大飯発電所 3 号機

加圧器スプレイライン配管溶接部における有意な指示について

(2020年9月18日公開会合における指摘事項の回答)

関西電力株式会社

図-1 板厚測定範囲と反射源位置

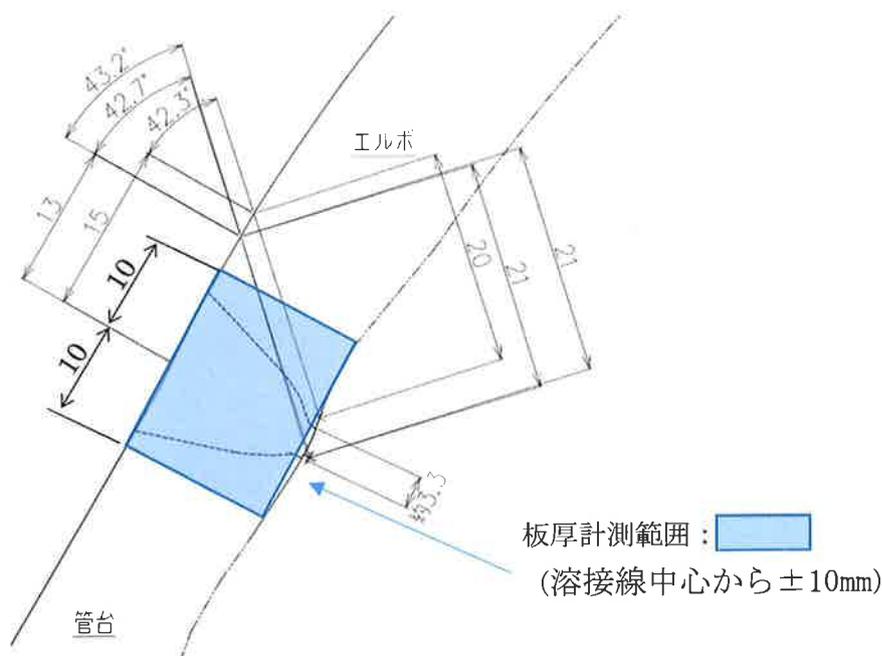
内面形状確認の範囲を中心部から±10mmでプロファイルしているが範囲はもっと幅広くすべきではないか、検討し説明すること。

内面形状確認は、亀裂の起点及び裏波からの反射源の位置特定を目的として行っている。JEAC4207-2008に反射源の種類分類を行うための詳細板厚測定範囲は、反射源の種類に必要な範囲とされていることから、今回得られた不連続部及び裏波部からの反射源を含む範囲として、溶接線中心から±10mmの範囲(図-1参照)を測定範囲としており、亀裂の起点及び裏波からの反射源の位置特定を行うにあたり十分であると考えている。

図-1 板厚計測位置

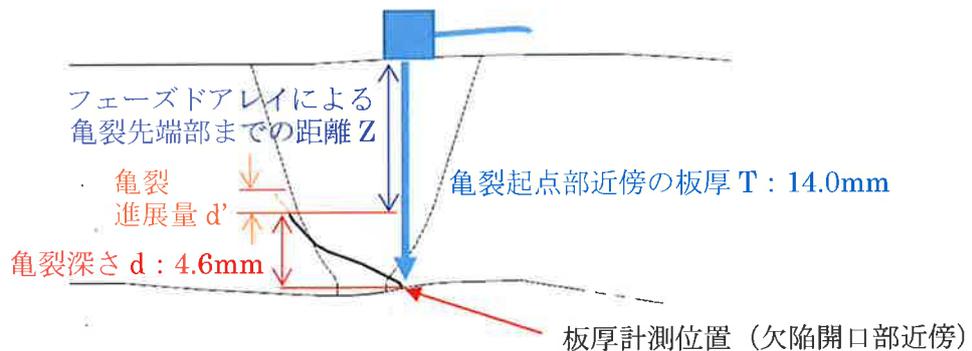
板厚を 14mm と設定して計測しているが、内面形状確認結果では 14mm を超過した結果もあるので考え方を整理して説明すること。

亀裂深さ d は、別紙 JEAC4207-2008 解説 A-4730(3)b. 項に基づき、板厚を欠陥開口部近傍の板厚 T とし、その値からフェーズドアレイの結果により直接求まる亀裂先端部までの距離 Z を減じて算出している ($d=T-Z$)。

したがって、板厚は亀裂の起点部近傍の計測値である 14.0mm としている。

亀裂深さ d は、JEAC4207-2008 解説図 A-4730-1 にあるように亀裂起点部から亀裂先端までの板厚方向距離であることから、亀裂が存在する範囲において板厚が変化する場合であっても、板厚変化の影響は受けない。

なお、板厚変化があるとした場合でも、必要最小厚さ 8.2mm は、設計建設規格に基づき外径（公称値）を用いて算出した板厚であり、実用発電用原子炉及びその附属施設の技術基準第 17 条要求に対する適合性は、本数値とフェーズドアレイ結果により直接求まる亀裂先端部までの距離 Z から 1 サイクル後の亀裂進展量 d' を減じた残厚 ($Z-d'$) との比較となり、板厚変化の影響を受けない。また、同第 18 条要求である亀裂に対する破壊評価においては、亀裂深さ d と板厚 T の比率 (d/T) が大きいほど、許容曲げ応力 S_c が小さく評価が厳しくなることから、板厚 T は保守的に実測値よりも小さい公称値 13.5mm を使用しており、板厚変化の影響を受けるものではない。

図-2 モックアップ溶接部断面図

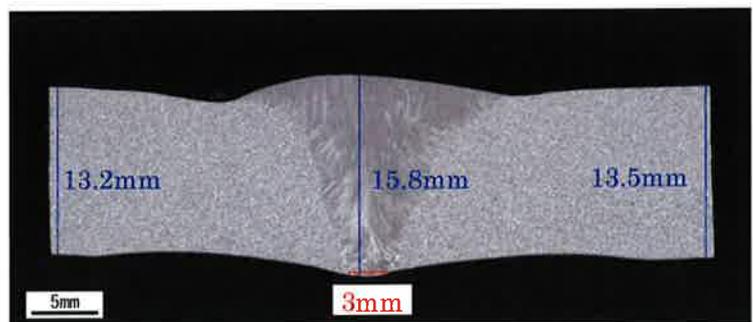
モックアップの実寸法を掲示すること。
また一部日本語的にわかりにくい文章があったので修正すること。

以上の配管仕様及び溶接工法を同一条件としてモックアップを製作した。モックアップ溶接部の断面状況を図-2に示す。

※本モックアップは実機と同様の溶接工法による溶接部の性状（硬さ、フェライト量）を確認するためのものであり、配管寸法は実機と一部異なっている。

図-1 加圧器スプレライン配管とコールドレグ、加圧器の位置関係

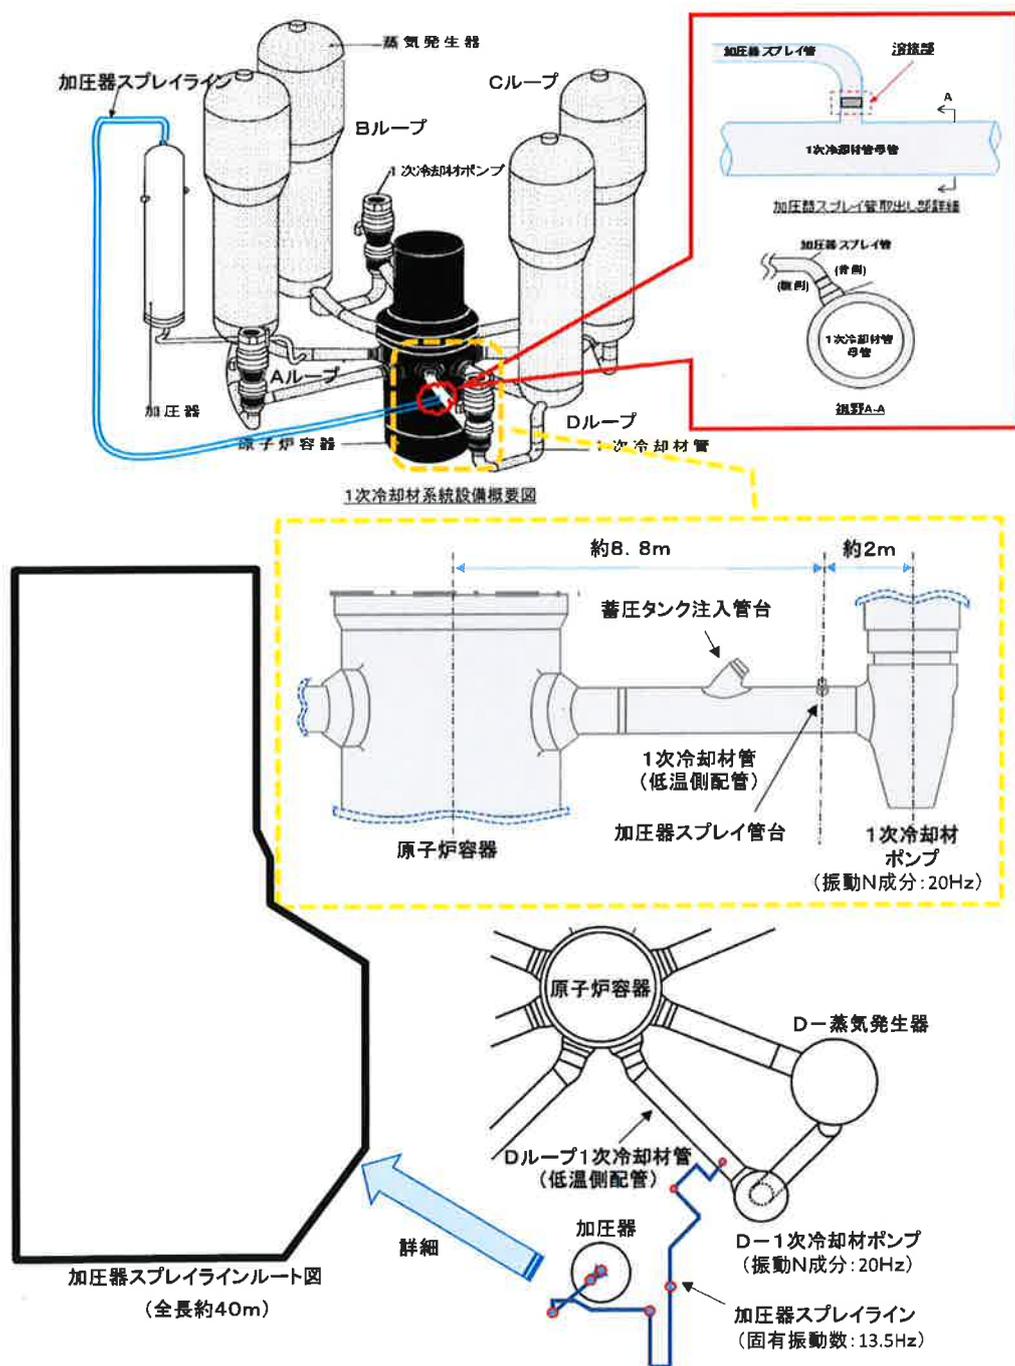
今回亀裂が発生した配管の位置関係（コールドレグ・加圧器からどれほど離れているか等）を提示すること。

配管の位置関係については、図-1のとおり。

図-1 シンニング部の板厚方向硬さ分布 (荷重 2g)

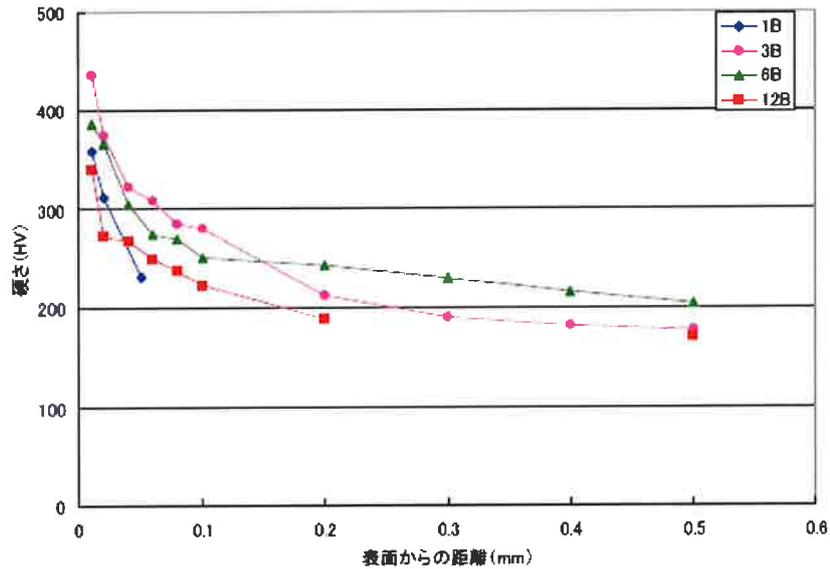
表面硬さ（表層硬さ）の分析結果を今回の亀裂の分析に用いていないということだが、K 値等に影響が出ないか検証し説明すること。

今回当該部を模擬して製作した 4B 配管モックアップのシンニング部から新たに取得した表層における板厚方向硬さ分布を図-1 に示す。300HV を超える超硬化部は極表層の 20 μ m (0.02mm) であり、深さ 0.1 mm までに硬度は急激に低下した。表層から 10 μ m (0.01mm) 位置での硬さは 331HV (荷重 2g) であり、過去に取得した 1B, 3B, 6B, 12B のデータ (図-2) と同等の傾向であった。

また、図-1 は極表層部の硬さを荷重 2g で計測した結果であり、図-3 は板厚内部の硬さを荷重 1 kg で計測した結果であるが、進展評価においては荷重 1kg にて計測した硬さを用いているため、モックアップにて硬さ計測時の荷重の影響を確認した。結果、荷重 2g では荷重 1 kg に比べて硬さが 22~43HV 大きい値となることが確認された。

表面からの距離 0.5mm における硬さを比較すると、図-1 では 251HV、図-3 では 200~209HV となっており、約 40HV の差があることから、荷重による硬さの差異は上記モックアップによる確認結果と同等であると考えられる。

したがって、進展評価に用いる荷重 1kg に相当する硬さの値として、331HV から約 40HV 補正した 290HV を表層部硬さとして使用することとする。

図-1 母材(熱影響部)と溶接金属のBWR環境中SCC進展速度結果[1]

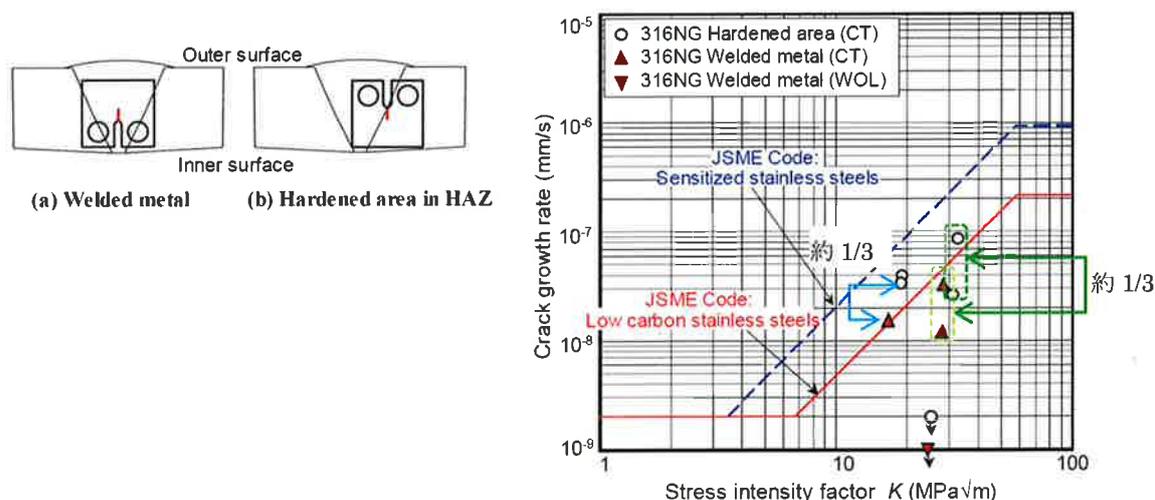
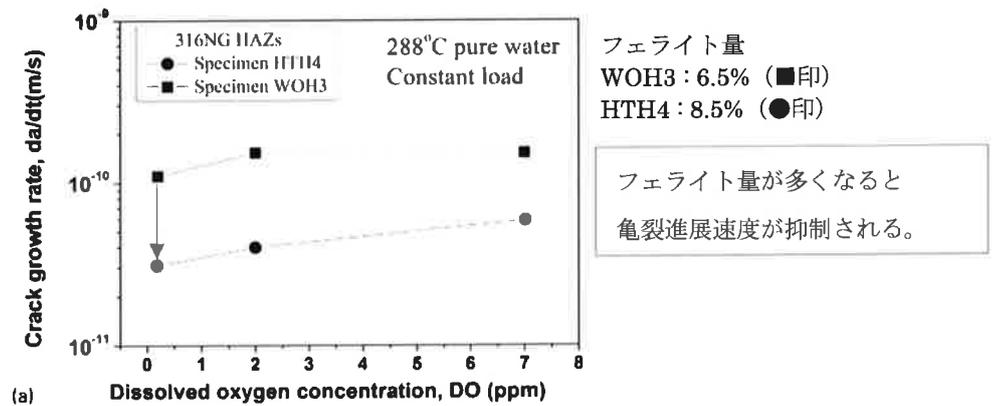
今の評価モデルは母材を用いているが、今回発生した亀裂の大部分は溶接金属部を通っていることから、溶接金属部を評価モデルとした評価結果を提示すること。

図-1 に示すとおり、BWR環境中にて 316NG 材の母材(熱影響部)と溶接金属部の SCC進展速度が取得^[1]されている。ここでは母材(熱影響部)よりも一般溶接金属部の SCC進展速度が 1/3 程度遅い傾向が確認されている。これは溶接金属中に含まれるフェライト量が影響し、SCC進展速度を抑制している可能性があると考えられている。

今回実施したモックアップ試験結果から、亀裂が通過したと推測される裏波溶け込み部においては、溶接金属材料と母材の混合により溶接後のフェライト量が一般溶接金属部に比べて低下する可能性(溶接金属材料7%に対して、裏波溶け込み部では3~6%のフェライト量)を考慮する。裏波溶け込み部は一般溶接金属部に比べてフェライト量が少ないため、SCC進展速度は母材の1/3までは低下しないと考え、「母材の1/2の速度と仮定したケース」及び「母材と同じ速度としたケース」でパラメトリックスタディを行った(パラメトリックスタディの結果は、№. ⑧参照)。

なお、図-2 に示すとおり、BWR環境中において亀裂進展速度に及ぼすフェライト量の影響が取得^[2]されている。フェライト量が2%増加(6.5%から8.5%に増加)することで、SCC進展速度が抑制される傾向が確認されている。

図-1 過去と今後の亀裂進展評価結果

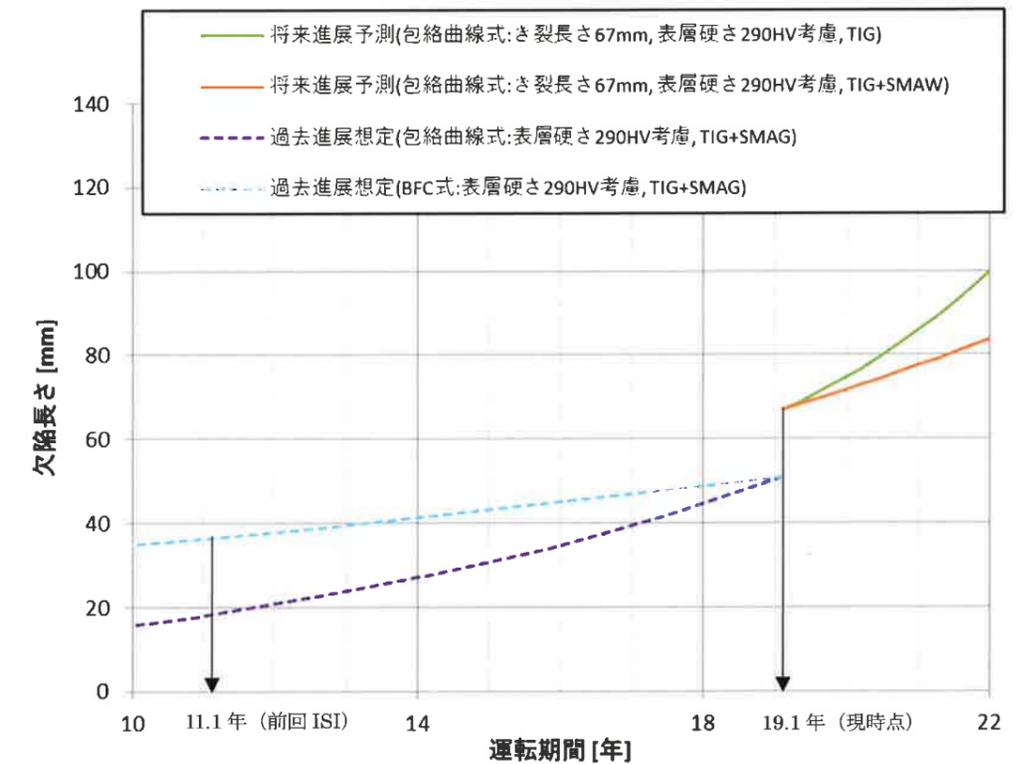
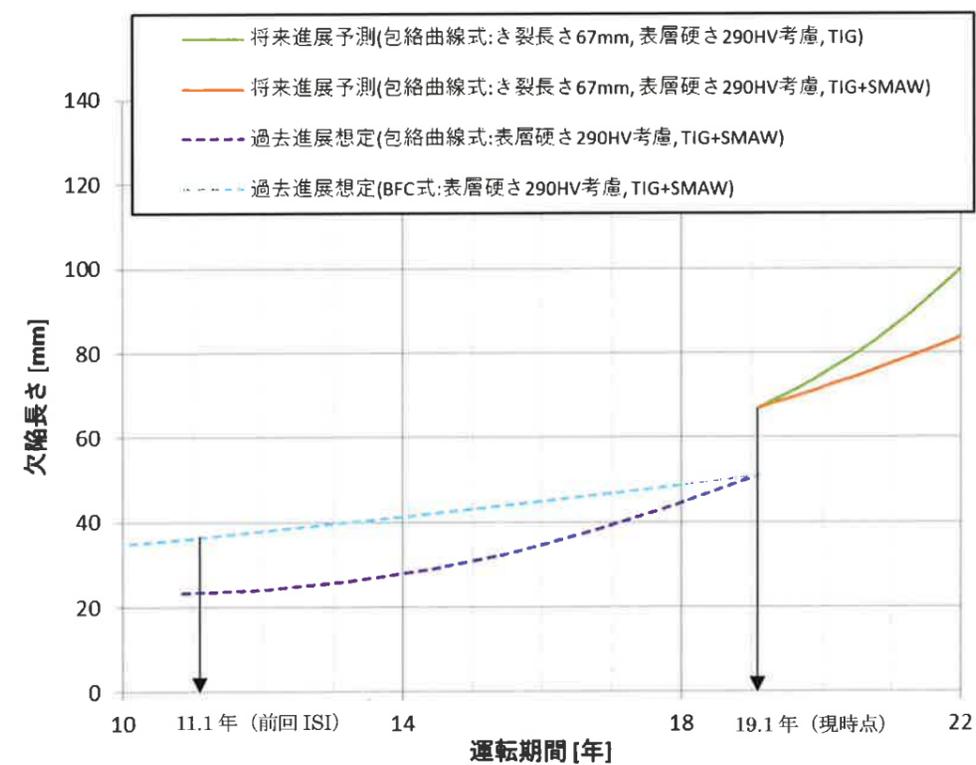
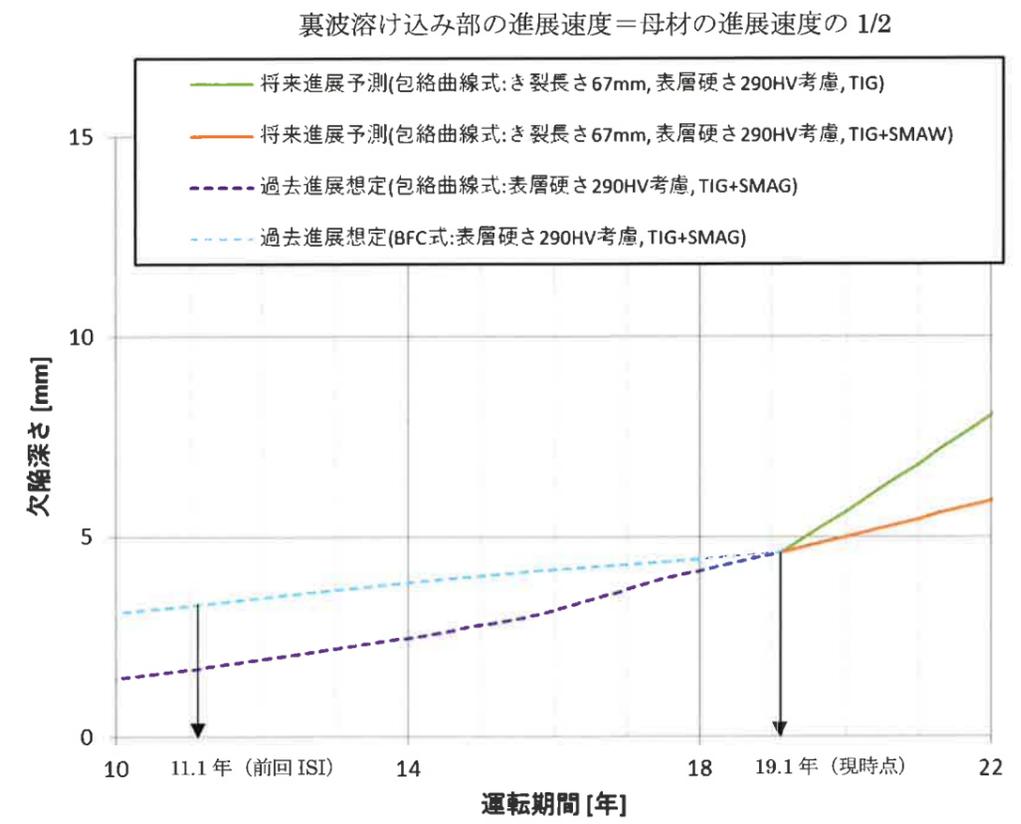
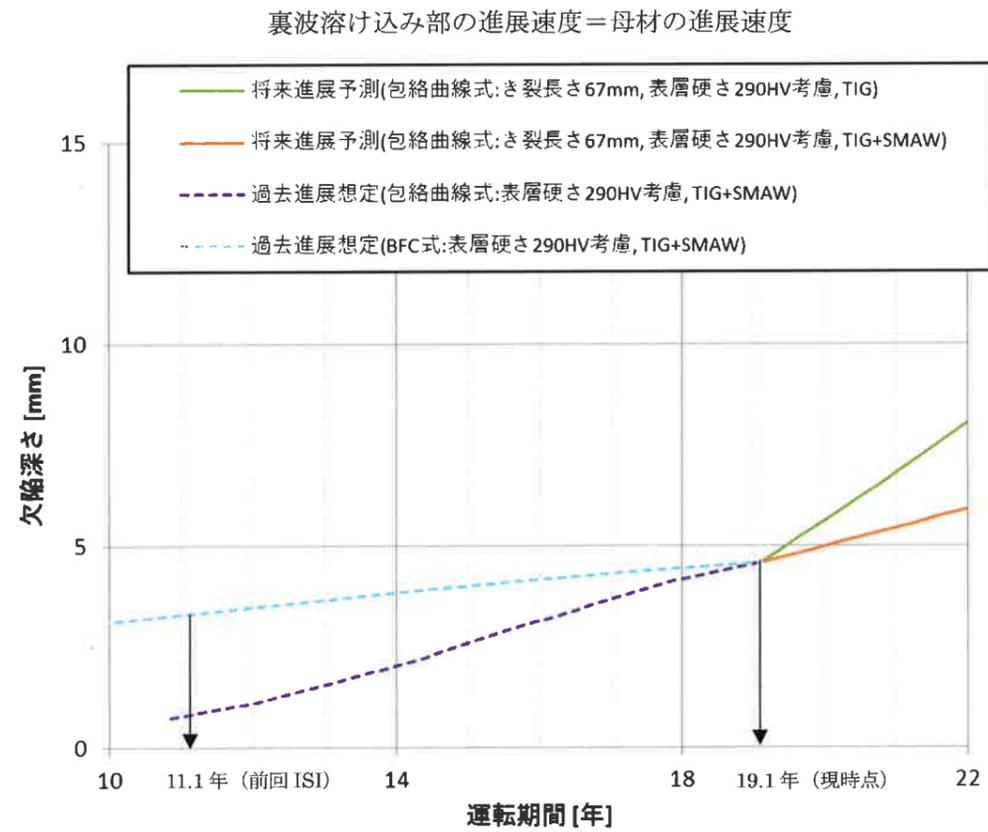
亀裂進展線図において過去進展想定にもいろんなパターンがあり得ることから、評価をするにあたり、過去の進展がどうなのか、また今後は保守性を考慮し亀裂が進展してもどう問題ないのかを説明すること。

上記を踏まえ、「過去の亀裂進展」及び「今後の亀裂進展」における亀裂進展評価条件を表-2、評価結果を図-1に示す。

(注1) 亀裂進展評価上、欠陥長さ／欠陥深さが32を超えた場合、維持規格に基づく計算ができなくなるため、過去の亀裂進展評価においては評価を中断している場合がある。

(注2) 現時点の欠陥長さについて、「過去の亀裂進展評価」においては実際の欠陥長さに近いものと考えられる51mmと設定し、「今後の亀裂進展評価」においては保守的にUTで検出された指示長さ67mmと設定し評価している。

(注3) 「将来進展予測」(オレンジ色)の評価条件のうち、「硬さ」及び「応力」については、「過去の亀裂進展評価」に用いた値を使用している。(紫破線の延長)

図－2 裏波溶け込み部内における亀裂進展経路に影響する組織の状況

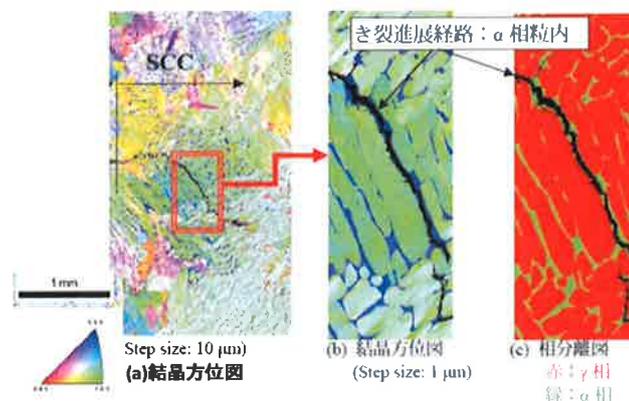
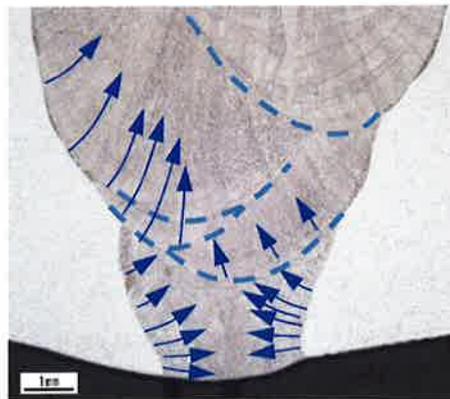
亀裂が裏波溶け込み部を斜めに進展したことに対する考察

考え得る要因を以下に示すが、これらが単独、若しくは重畳したことで亀裂が斜めに進展した可能性がある。

① 残留応力分布の複雑性

- 溶接金属内の残留応力は溶接条件、ビードのパス数などによって影響を受け、その分布は3次元的（軸、周、板厚方向）に複雑である。
- 一般的には溶接中央部の溶接残留応力が大きい傾向があるため、溶接中央に向かって進む可能性は否定できない。
- 亀裂進展に伴い残留応力は再配分された場合、高い残留応力場に向かって進む可能性がある。

② 結晶組織の不均一性

- 溶接金属は母材と比べると結晶組織は不均一である。亀裂の進展経路は組織の影響を受けることが実験室でも確認されている。
- 一方、当該部は裏波溶け込み部であったことから、比較的デンドライトの成長方向が決まっていたため、溶接部中央に向かって、亀裂が伝播した可能性が否定できない。

- ・モックアップによるとデンドライトは裏波溶け込み部内で図の青矢印のように成長している。
- ・エルボ側母材から溶金に入ったという前提であれば、裏波溶け込み部中央辺りまでデンドライトに沿って斜めに進展した可能性がある。
- ・裏波溶け込み部と 2 層目の境界が比較的進展しやすい状態にあり亀裂が進展した可能性が否定できない。
